Projekt Berlin Treptow- Köpenick- Erschließung

Planung von Regenwasserbewirtschaftungsanlagen

Ausg. Änderung		Datum Name		Gepr.	
Maßstab: 1:100, 1:20, 1:250, 1:5000		PB-N/P		Bauentwurf Regenwassernetz	
Blattformat: 841 x 594		Neue Judenstraße 10179 Berlin		Regenwassernetz	
Planart: Längsschnitt, Lageplan, Übersichtskarte		Datum Name		Berlin - Treptow-Köpenick OT Adlershof	
Unterlagen:		Gez. 19.11.25 Lasse Gebel		Segelfliegenderdamm/Groß-Berliner-Damm/B-Plan 9-15a	
K07 Längsschnitt Kanal Planstraße B		Bear. 19.11.25 Gabriel Felix		TrKo BA 6	
Sperrplan: 40510 C, 40410 A, 40410 B		Gepr. 19.11.25 Karishma Sina		23/TrKo -0117	
ADL-Schaltplan:		Gepr. 24.11.25 A.V. Berg		Zeichnungs-Nr.	
Lagebezugssystem: ETRS 89		0		13	
Höhenbezug: NHN		0		0	
		0		K07	
		Plane M/N		Plane Kanal/Plane TW/Plane ADL	
		Blatt-Nr.

Längsschnitt Haltungen
von Schacht IV_R bis Schacht VI_R
0+000,00 - 0+031,69
Mdh: 1:20
Mdl: 1:100

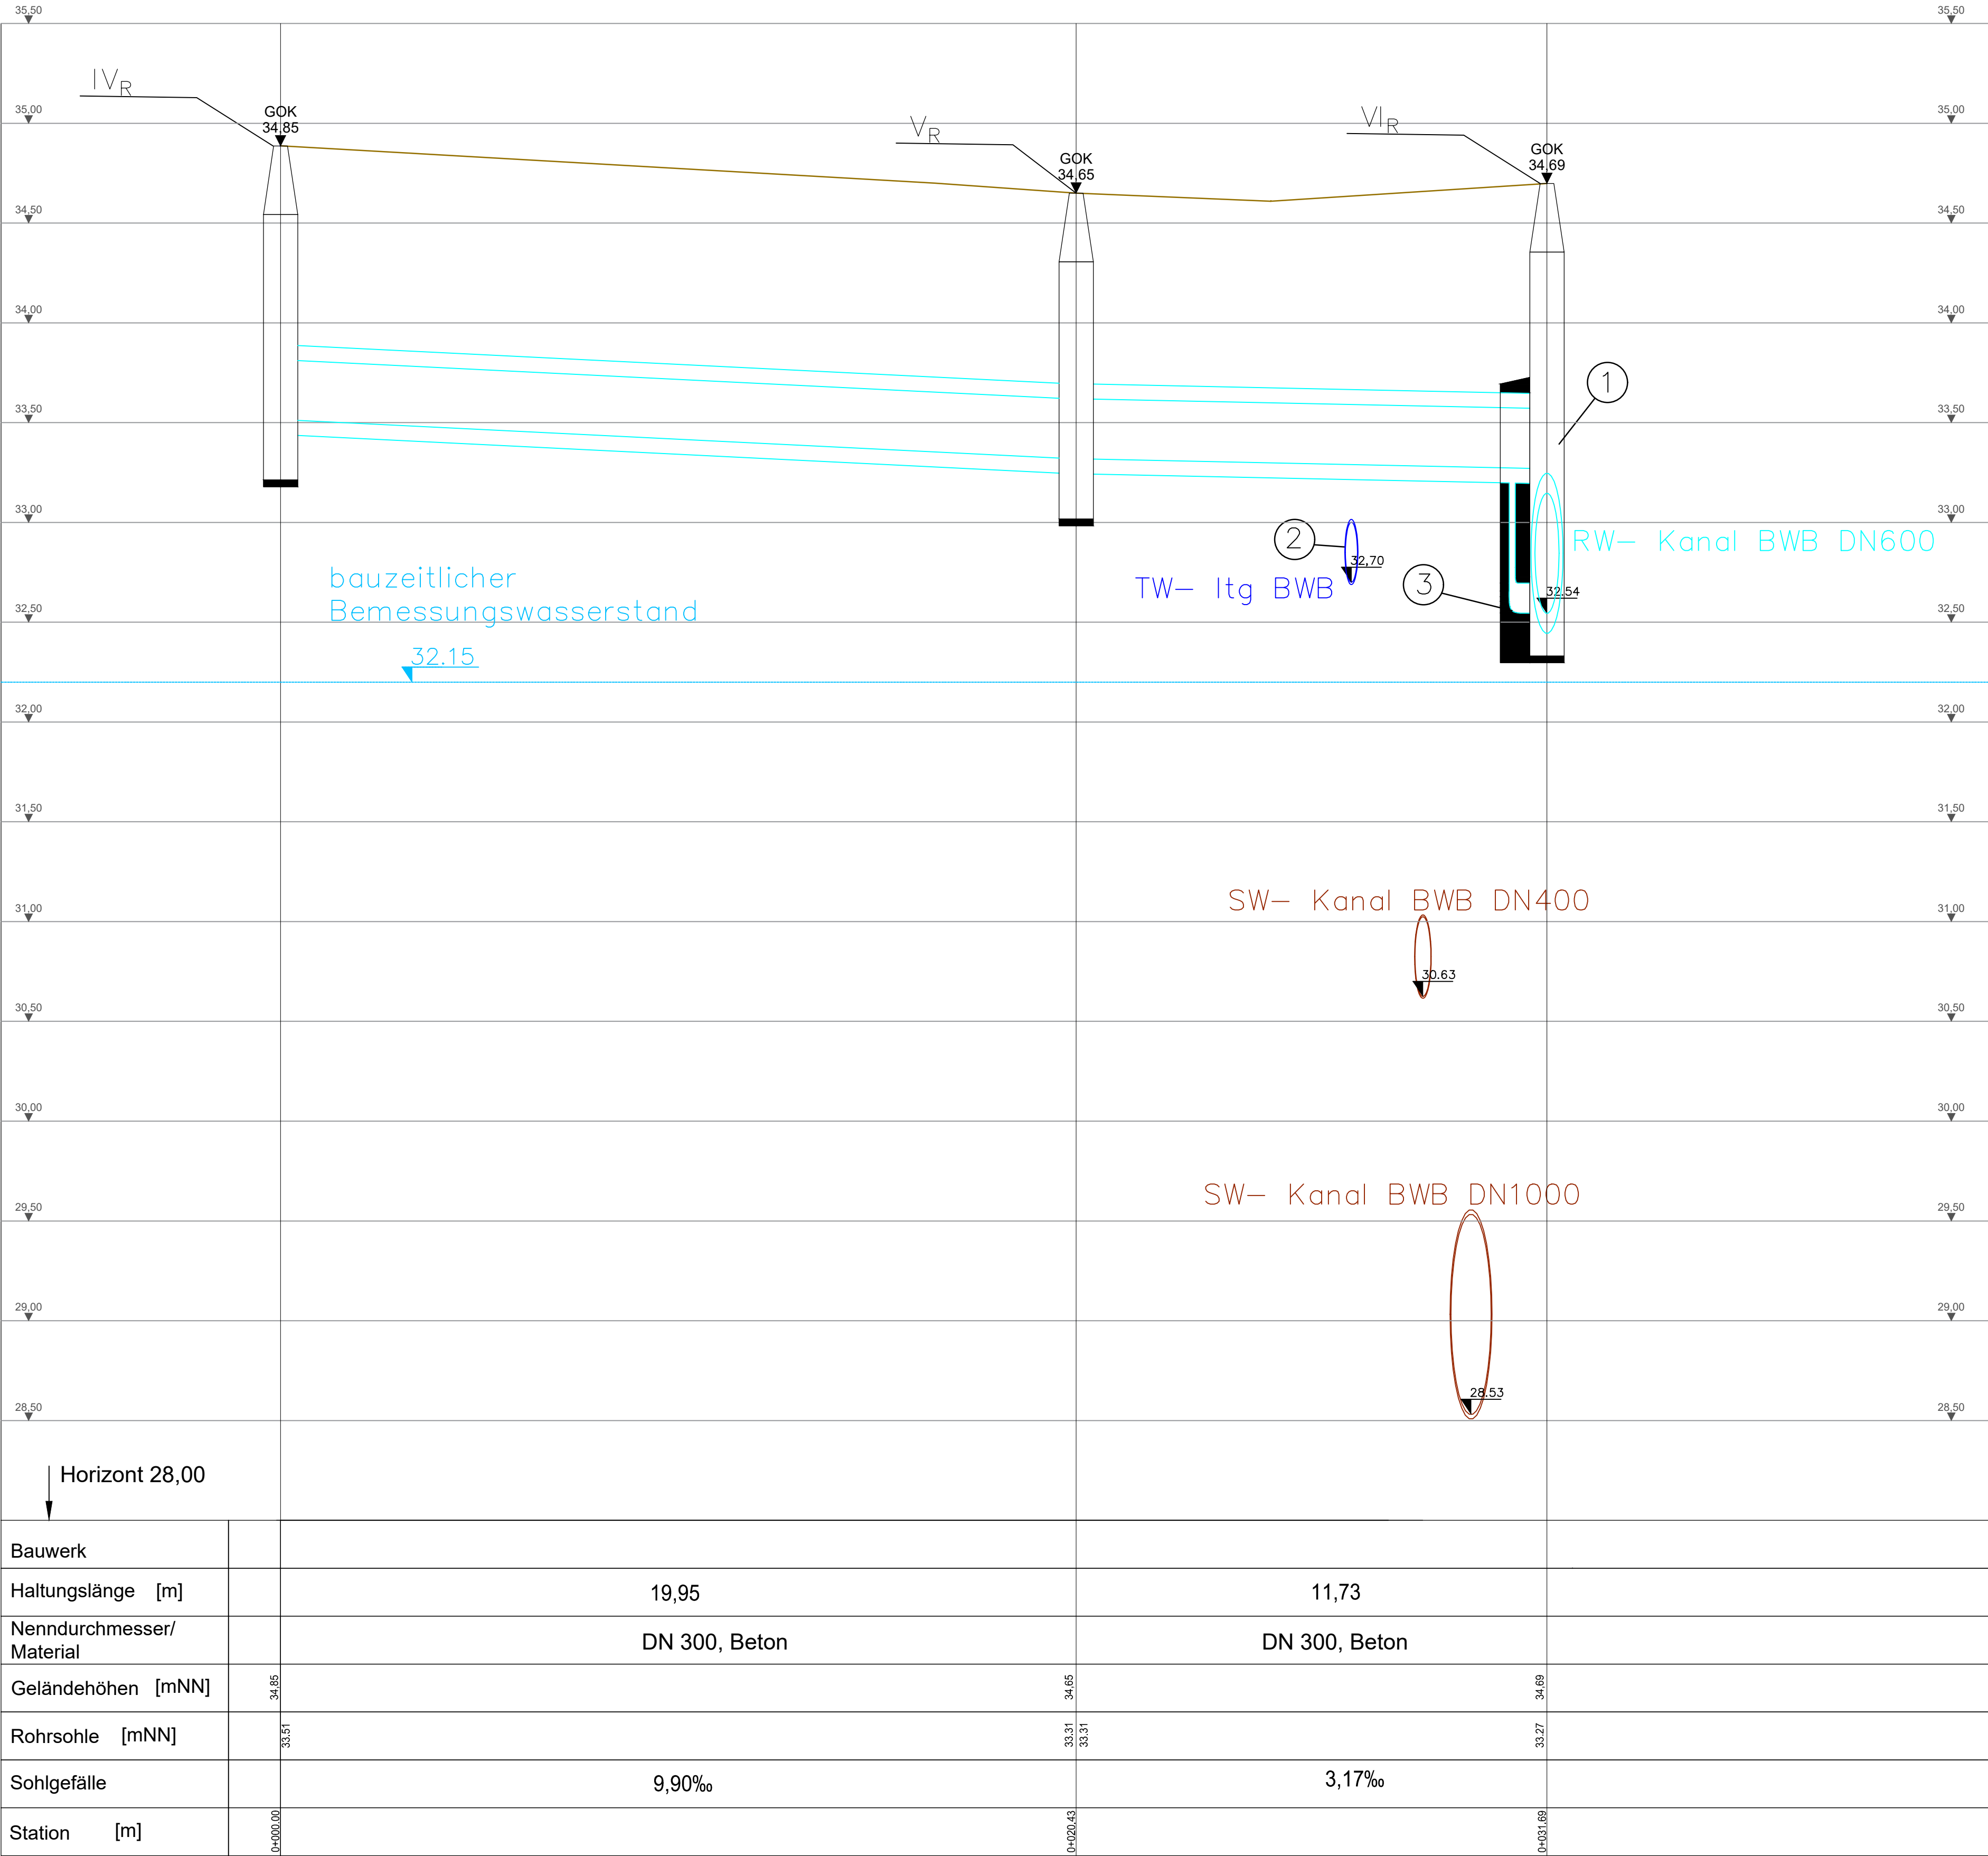
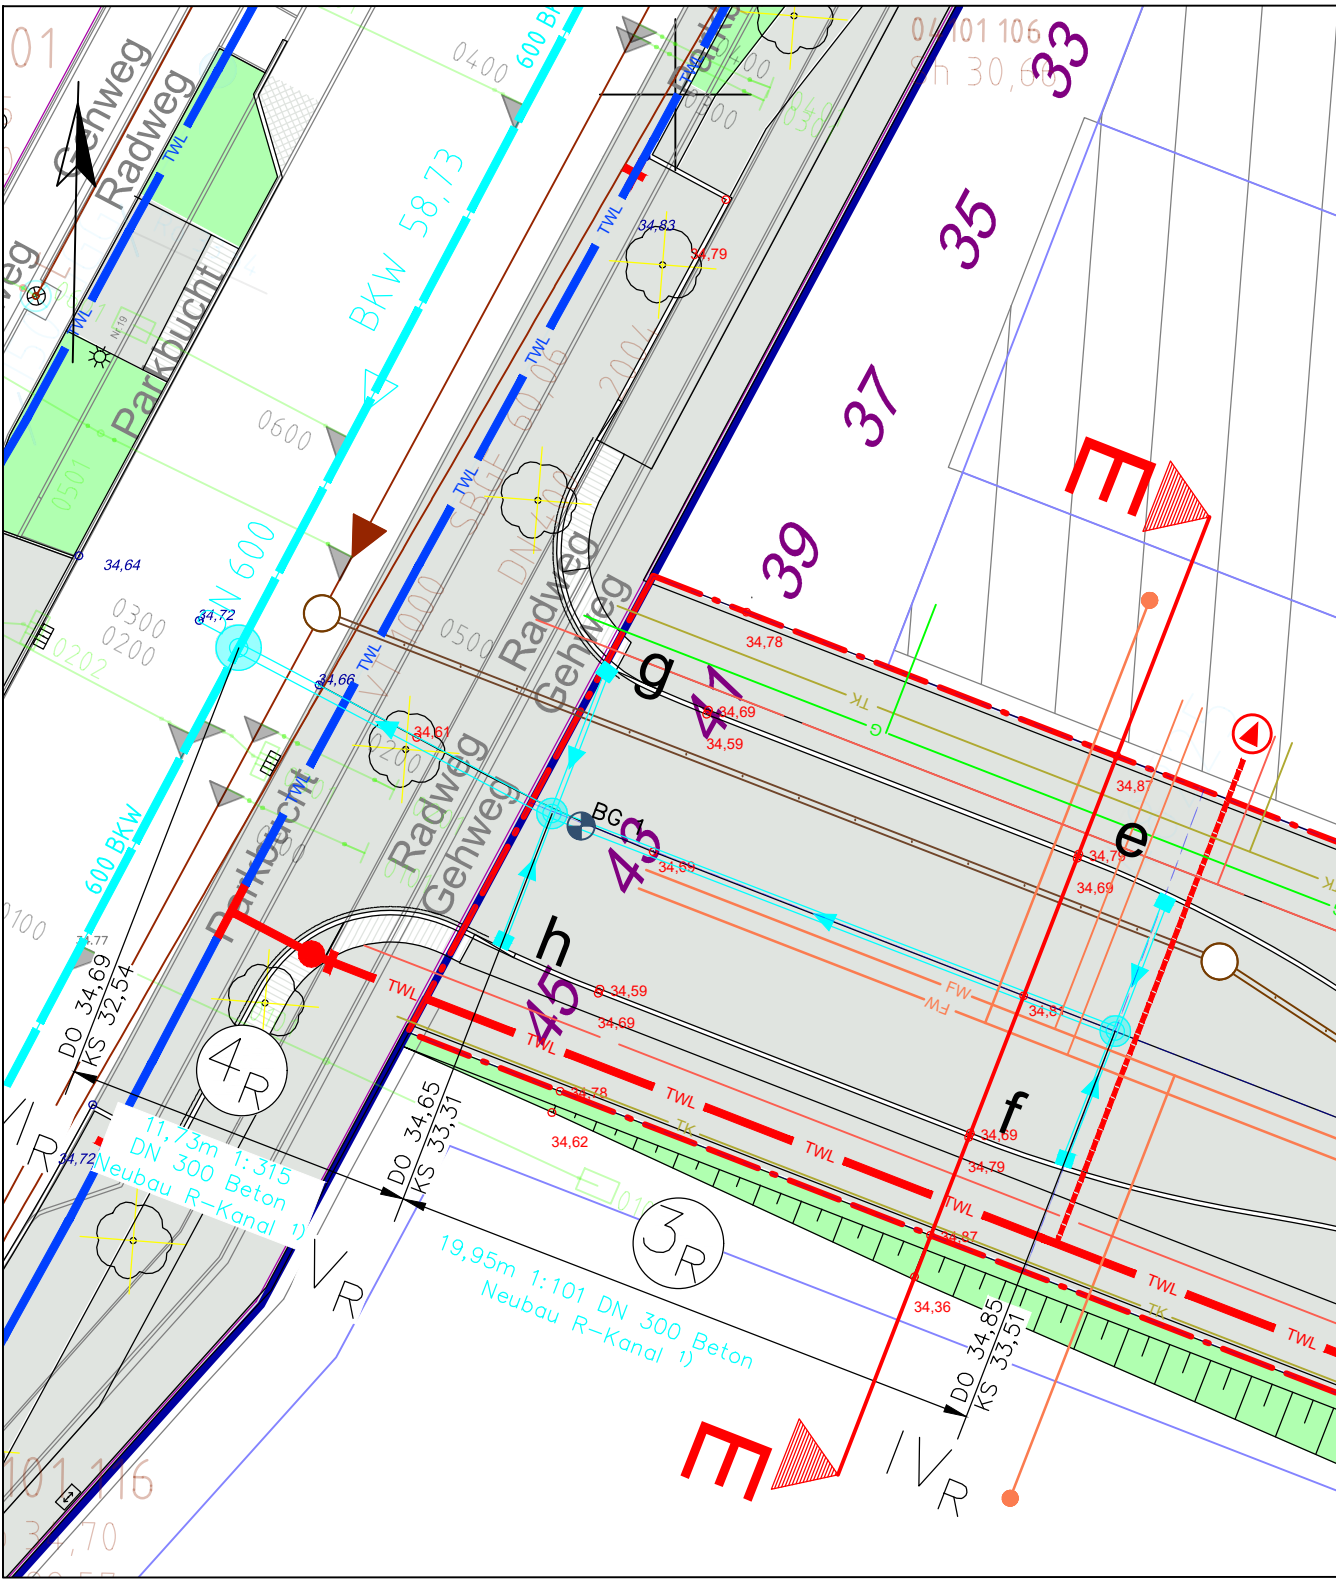
Zugestimmt

unter Beachtung der grün eingetragenen Änderungen
und unseres Schreibens vom
